Aan: dhr. M. Homan (Hurks)
 Van: ing. M.M. Eijking
 Datum: 7 september 2017
 Ons kenmerk: S 16.547.MEM3
 Kenmerk Waternet: 17.078414

Betreft: Wijziging watervergunning in verband met retourlocatie

Figuur 1. Projectlocatie

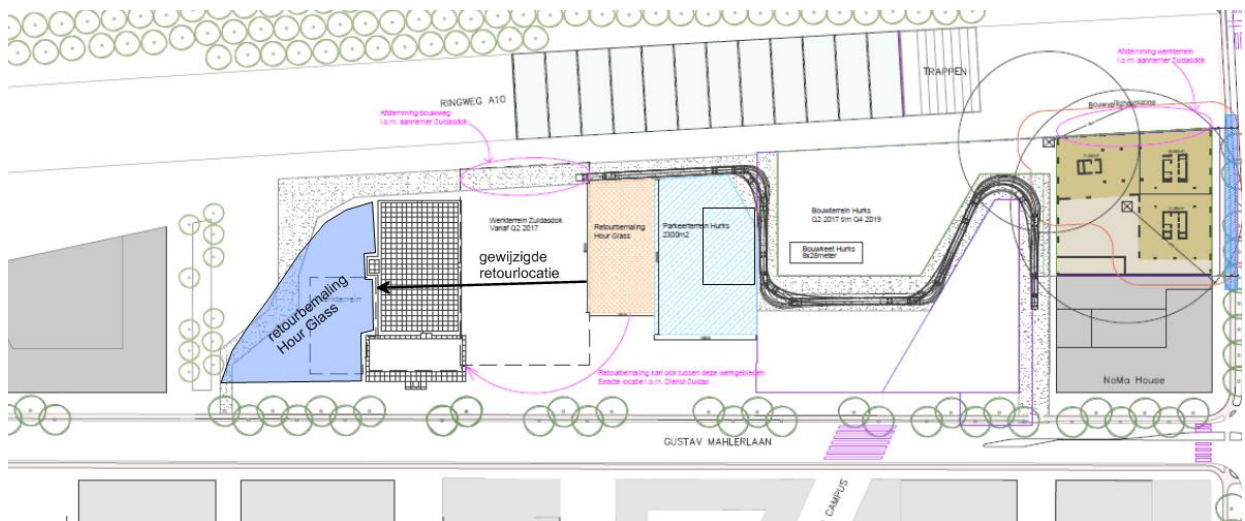
Door Hurks Bouw is een watervergunning aangevraagd voor het onttrekken van grondwater tijdens de bouw van een kelder te hoogte van Parnassusweg 819 in Amsterdam. Op 1 juni 2017 is door Waterschap Amstel, Gooi en Vecht is op 1 juni 2017 een watervergunning verleend (kenmerk 17.078414). In de aanvraag is uitgegaan van een retourveld ca. 125 m ten westen van de bouwput. Door Gemeente Amsterdam is verzocht de retourlocatie ca. 100 m richting het oosten te verplaatsen.

De gewijzigde retourlocatie is in figuur 1 weergegeven.

Figuur 2. Berekende verhogingen en verlagingen in 1^e watervoerend pakket als gevolg van gewijzigde retourlocatie

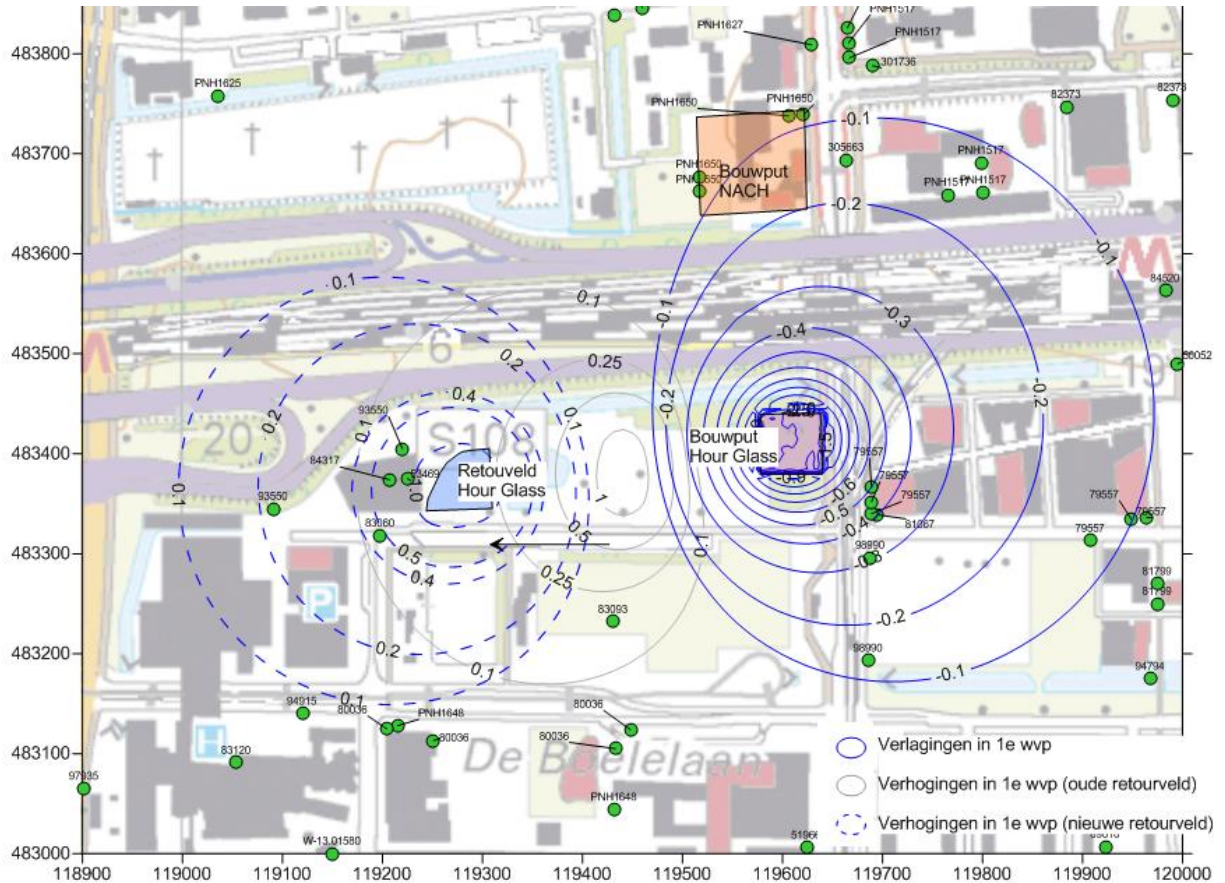
Omdat de afstand tussen de onttrekking en retourbronnen groter wordt zal het invloedsgebied van de onttrekking groter worden. De 10 cm verlaginglijn ligt ca. 50 tot 100 m verder. De contouren van de verhogingen zijn nagenoeg gelijk en verschuiven richting het westen. In figuur 2 zijn de gewijzigde verlagingcontouren weergegeven.
